Oggetto:POSTA CERTIFICATA: PROCEDIMENTO DI PROROGA PARERE VIA CIVITALUPARELLA WIND. OSSERVAZIONI COMUNE DI CIVITALUPARELLA ED ASSOCIAZIONI

OGGETTO: Istanza di proroga del provvedimento di V.I.A. ai sensi dell'art.26 comma 6 del D. Lgs 152/2006 e ss.mm.ii. avanzata dalla Ditta Civitaluparella Wind srl. OSSERVAZIONI.

Figura 1

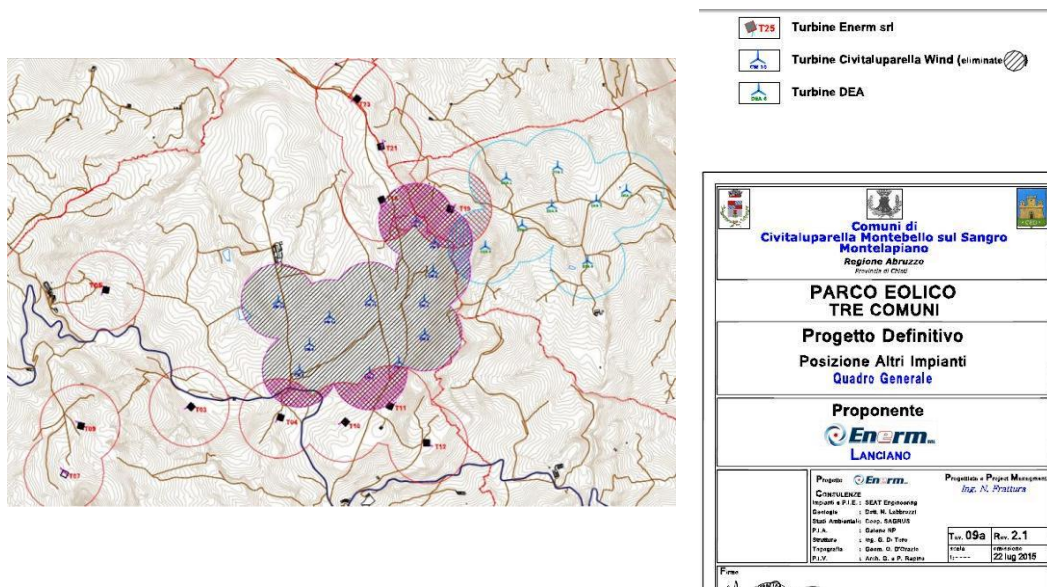
Mostriamo qui di seguito nella **figura 1** la collocazione degli impianti afferenti ai diversi progetti che, come si può facilmente vedere, insistono non solo sulla medesima "vasta area" ma sono in parte anche sovrapposti. All'evidenza grafica aggiungerei che per gli elementi faunistici considerati dalle nostre osservazioni gli *home range*, le nicchie spaziali (e quindi quelle riproduttive e trofiche) si espletano in ambiti molto più ampi delle aree dei progetti, anche se li considerassimo nel loro insieme.

Figura 3. Areale in Italia della lontra (Panzacchi M., Genovesi P., Loy A., 2011) con evidenziazione (puntini in rosso) dei siti di presenza; si nota che il Medio-Sangro costituiva già un'area di importantissima espansione per la specie.

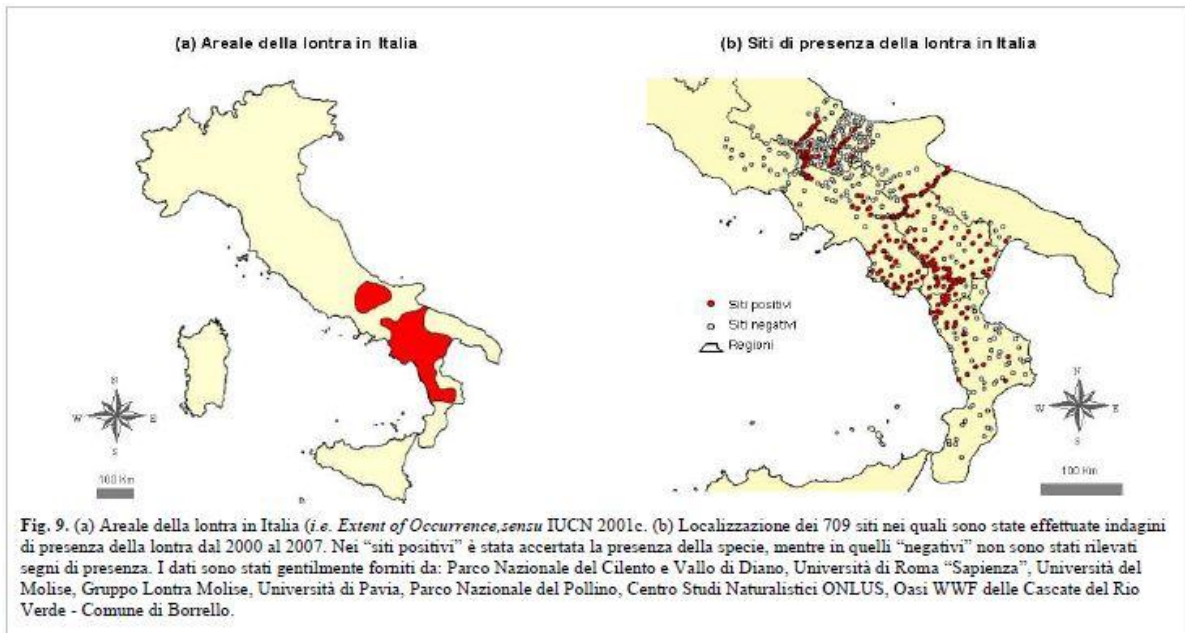
Rispetto al 2009, anno in cui Pellegrini Mr. & Pinchera (op. citata), riportavano genericamente: "*Segnalata la presenza della lontra sul Fiume Sangro in ambiti fluviali non interessati dal progetto in esame*" il quadro conoscitivo della situazione della specie nell'area del Medio-Sangro e sull'Aventino è notevolmente migliorato (Lerone et al., 2014; Lerone et al., 2015; cfr. bibliografia allegata) come si evince benissimo dalle **figure 3 e 4**. In considerazione dell'avvenuto aggiornamento nel merito, Pellegrini Mr. e Masciovecchio (2015), nella citata relazione per il progetto "Tre Comuni", osservano quanto segue: "*Vista l'accertata presenza nel 2013 a Pennadomo, anche se al momento non ci sono evidenze specifiche, si ritiene probabile che la specie possa risalire fino all'area SIC Bosco di Paganello ed anche raggiungere corpi idrici all'interno dell'area del progetto*".
